LuK Service Info

Part Nr. 228 0072 10 – 280/280mm TGU6

Info: New design / Neues Design /
Nouvelle conception / Nuevo diseño
/ Nuovo disegno / Nuovo segno

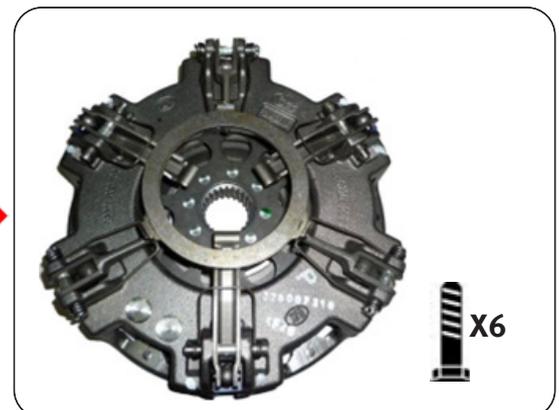
This new design utilises the latest clutch technology, using a vented housing for improved cooling and heat dispersal. Fully interchangeable with existing clutches with no modifications required to vehicle or flywheel. A new fixation bolt set 411 0164 11 6 x M8 x 1.25 x 50mm + Conical washer is supplied with new designs to accommodate the lower housing.
